PROJEKTOVÁ DOKUMENTACE

ZMĚNOVÝ VÝKRES
PROJEKTOVÉ ZÁSUVKY - systém HÄFELE

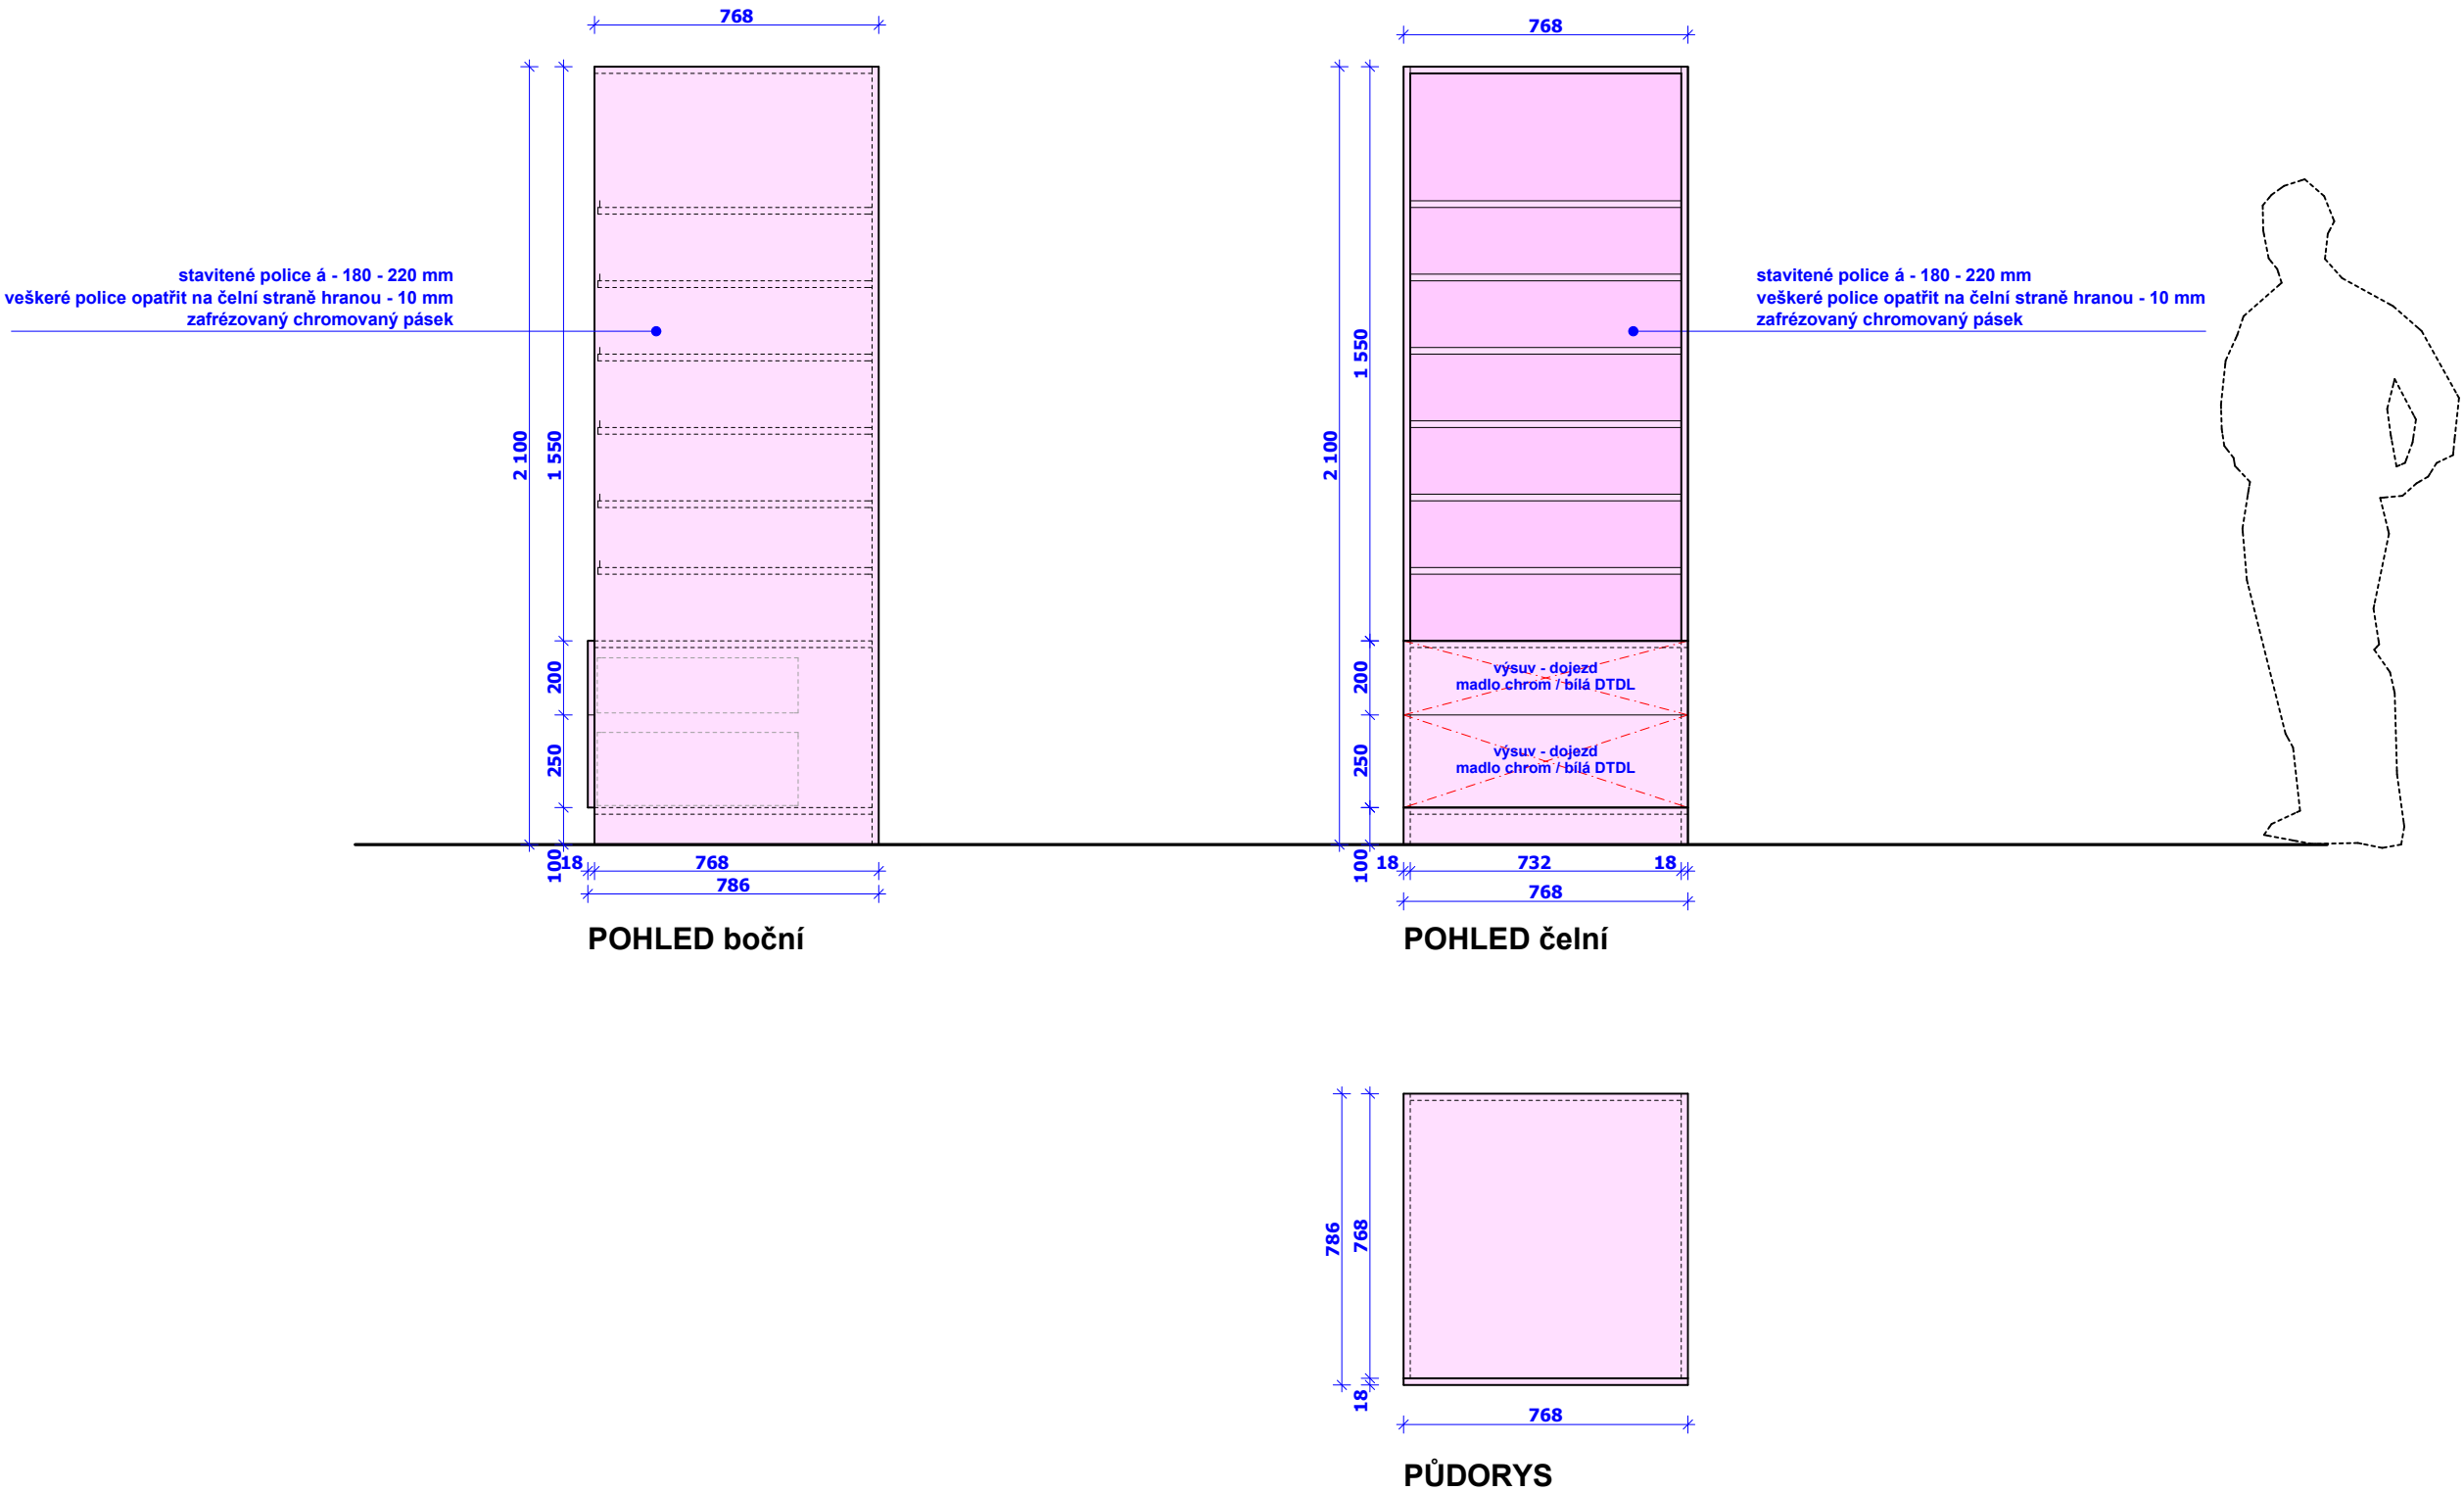
ZMĚNOVÝ VÝKRES
ZÁSUVKY BEZ SYSTÉMOVÉHO ČLENĚNÍ

POZNÁMKA:
- DTDL laminovaná deska 8100 SM bílá tl. 18 mm (korpus včetně pohledových zad, čela zásuvek, police, sokl)
- madlo na zásuvky TULIP UMBERTO 256 chrom lesklý
- skříně kotveny vzájemně k sobě z bočních stran

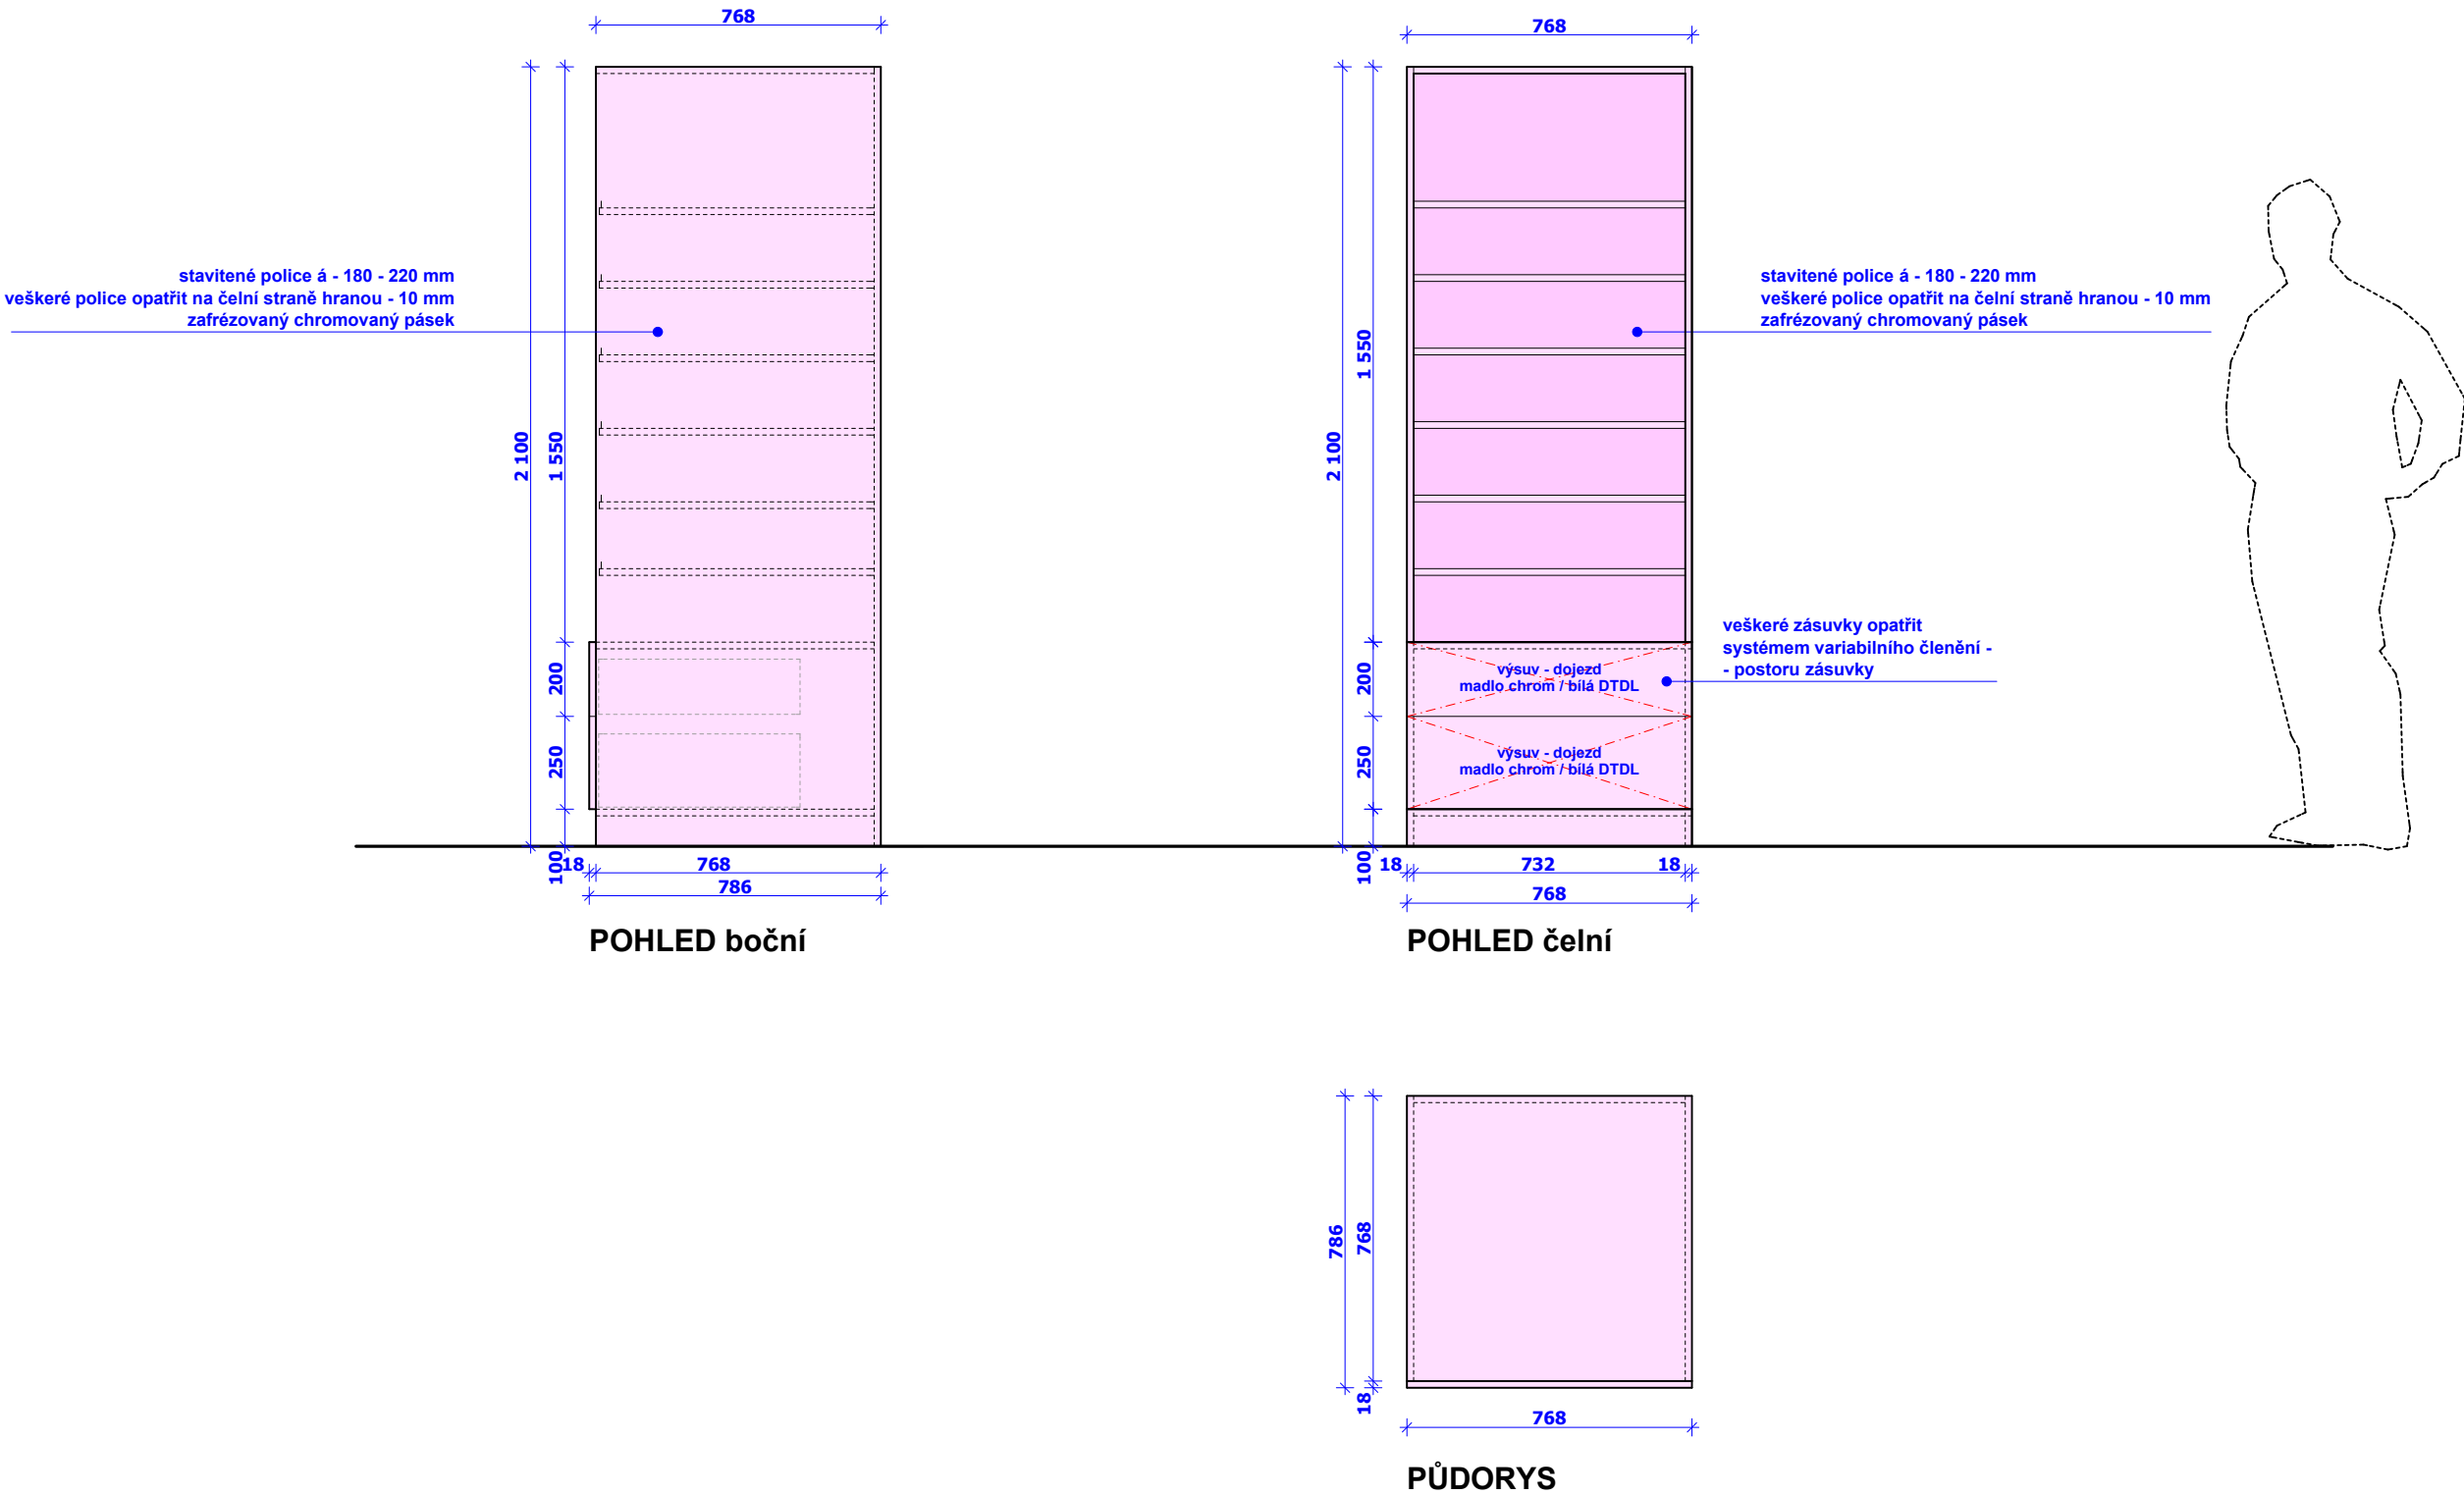
ZMĚNOVÝ VÝKRES
PROJEKTOVÉ ZÁSUVKY - systém HÄFELE

POZNÁMKA:
- PROJEKTOVÉ ZÁSUVKY - systém HÄFELE
- DTDL laminovaná deska 8100 SM bílá tl. 18 mm (korpus včetně pohledových zad, čela zásuvek, police, sokl)
- madlo na zásuvky TULIP UMBERTO 256 chrom lesklý
- skříně kotveny vzájemně k sobě z bočních stran

11c

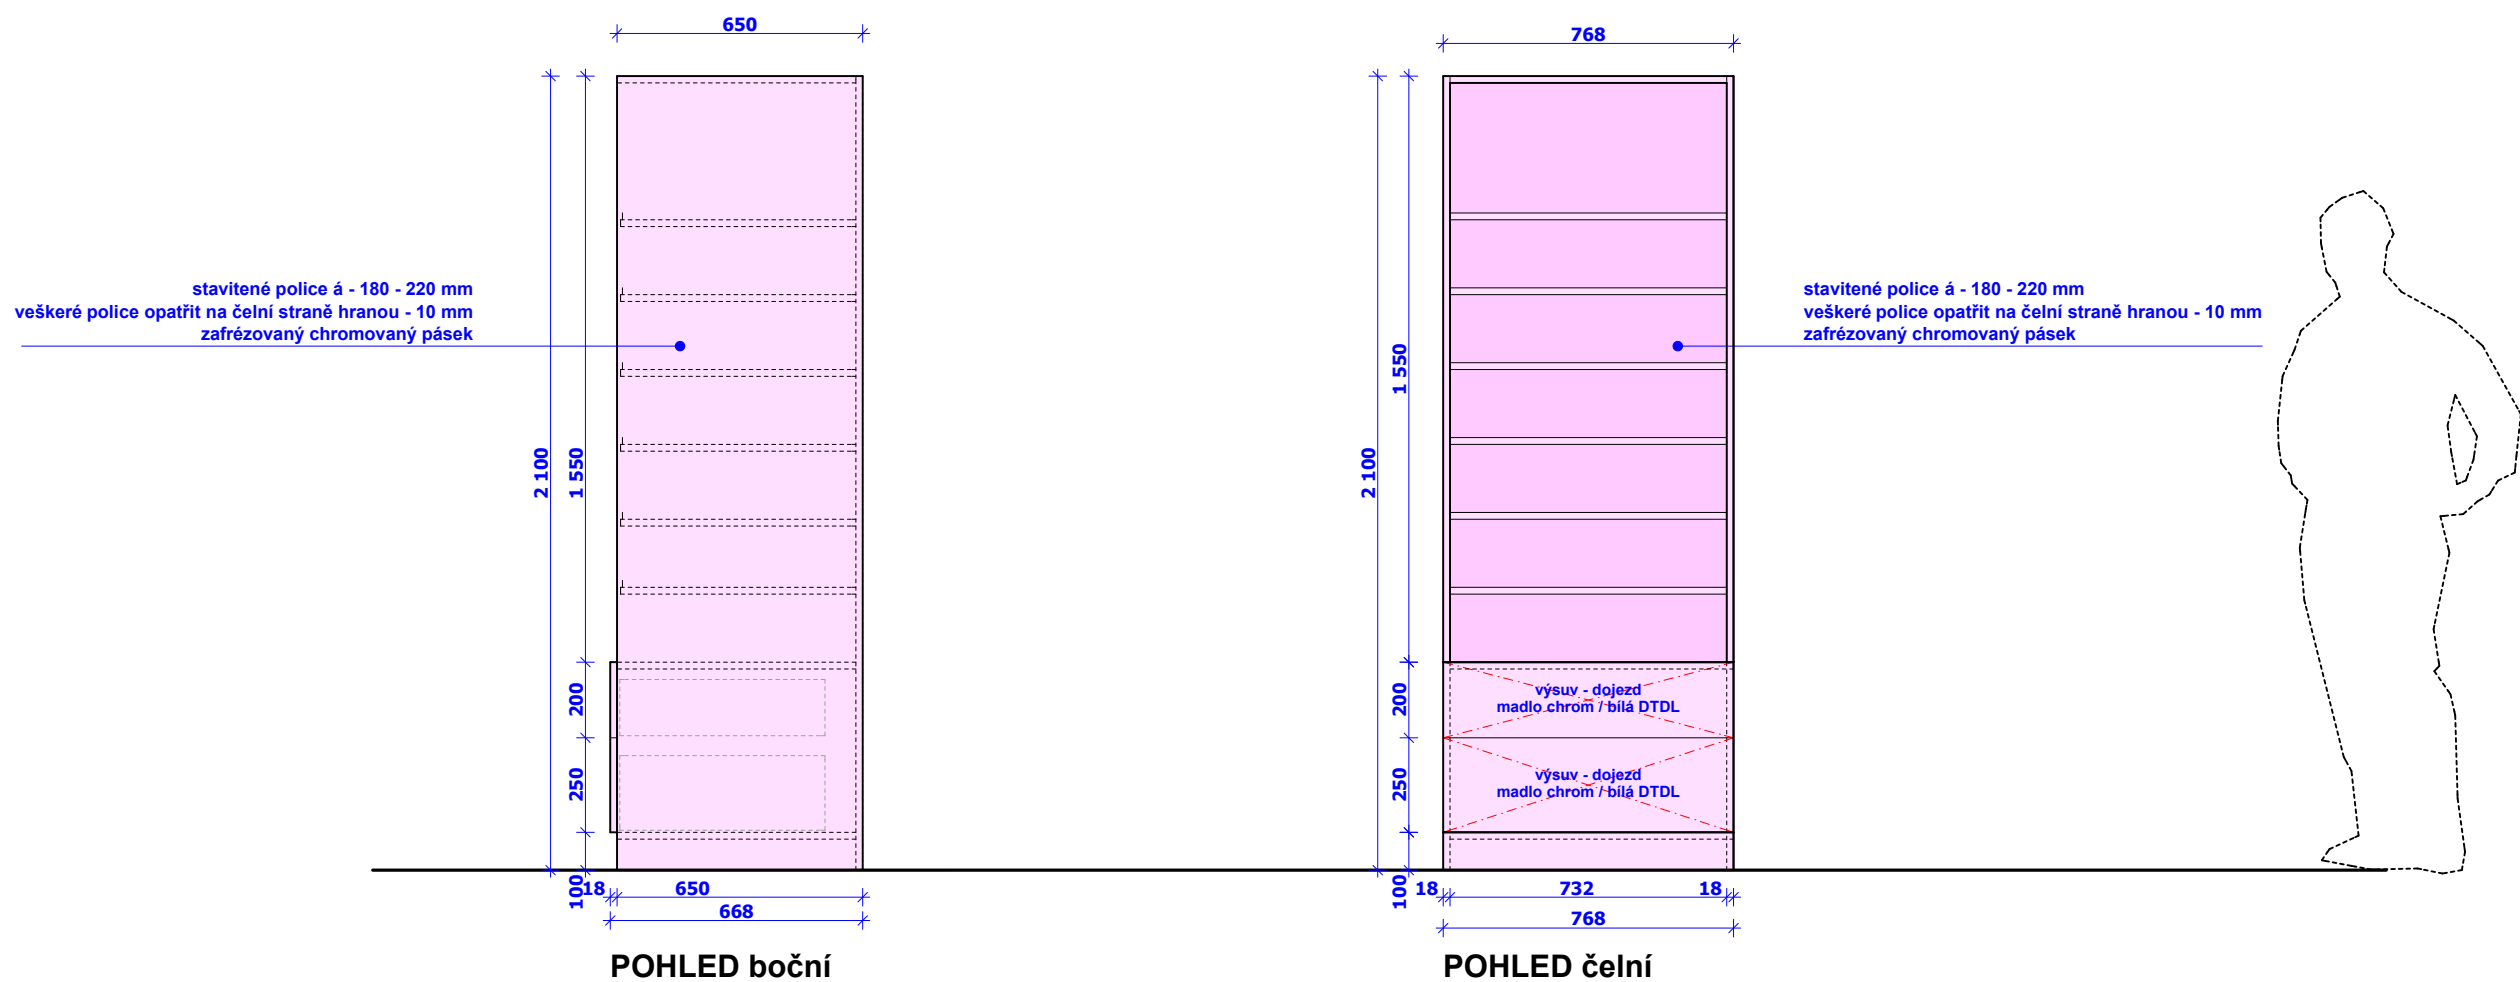
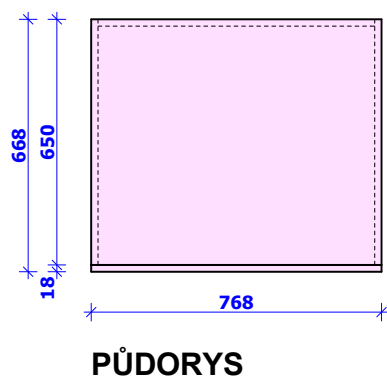
ZMĚNOVÝ VÝKRES

ZÁSUVKY BEZ SYSTÉMOVÉHO ČLENĚNÍ

- DTDL laminovaná deska 8100 SM bílá tl. 18 mm (korpus včetně pohledových zad, čela zásuvek, police, sokl)
- madlo na zásuvky TULIP UMBERTO 256 chrom lesklý
- skříně kotveny vzájemně k sobě z bočních stran
